東通原子力発電所1号炉審査資料	
資料番号	A1-CA-0093
提出年月日	2021年6月28日

東通原子力発電所 基準地震動の策定のうち
内陸地殻内地震の地震動評価について
(コメント回答)

2021年6月28日
東北電力株式会社

審査会合におけるコメント

敷地周辺の内陸地殻内地震の地震動評価
[Noda et al.(2002), 水平方向, 内陸補正なし]

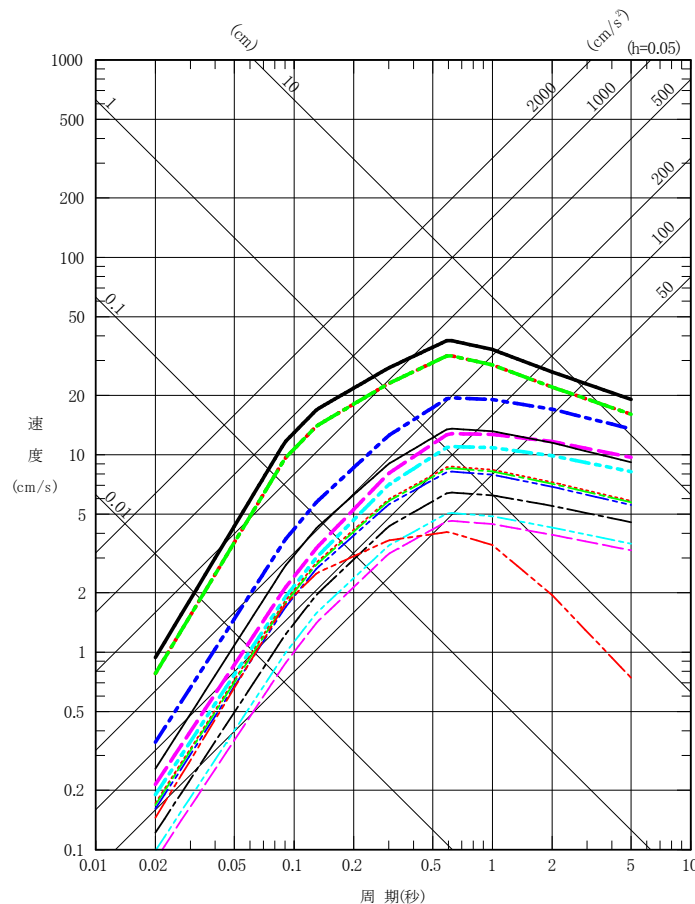
No.	コメント時期	コメント内容	今回ご説明資料の掲載箇所
S185	2021年2月5日 第943回審査会合	大間地点で審査されている、下北半島西部の隆起を踏まえた「仮想的な活断層(隆起再現断層)」が東通地点に与える影響について説明すること。	本編資料 p.29 補足説明資料 p.8
S186	2021年2月5日 第943回審査会合	「横浜断層による地震」の断層モデルによる地震動評価は、敷地において適切な観測記録が得られていないことから統計的グリーン関数法を採用するとしているが、適切な要素地震が観測されていないことを明示的に記載すること。	本編資料 p.37 補足説明資料 p.13
S187	2021年2月5日 第943回審査会合	「横浜断層(西傾斜)による地震」の不確かさとして「断層傾斜角」(45° の傾斜角)を考慮しているが、不確かさケースとしての位置づけ・考え方について整理すること。	断層モデル設定の概要 本編資料 p.38, 51 補足説明資料 p.14～21
S188	2021年2月5日 第943回審査会合	「横浜断層(東傾斜)による地震」は地質調査結果に基づくものではなく、地震動評価上の保守性確保の観点から考慮したものとはしているが、検討用地震として選定した考え方、基本ケースおよび不確かさケースの設定においては、その考え方を整理したうえで保守性を考慮し検討すること。	断層モデル設定の概要 本編資料 p.27, p.32～36, p.39～66 補足説明資料 p.27
S189	2021年2月5日 第943回審査会合	検討用地震の断層モデルの地震動評価においては、加速度波形に加え、速度波形も示すこと。	本編資料 p.55～66 補足説明資料 p.21

- 下北半島西部の大間崎沖には孤立した短い活断層としてF-14断層が指摘されているが、震源位置が遠いことから、仮に孤立した短い活断層相当規模を上回る規模の地震を当該位置に想定しても、敷地への影響は横浜断層による地震よりも小さい(補足説明資料2章2参照)。
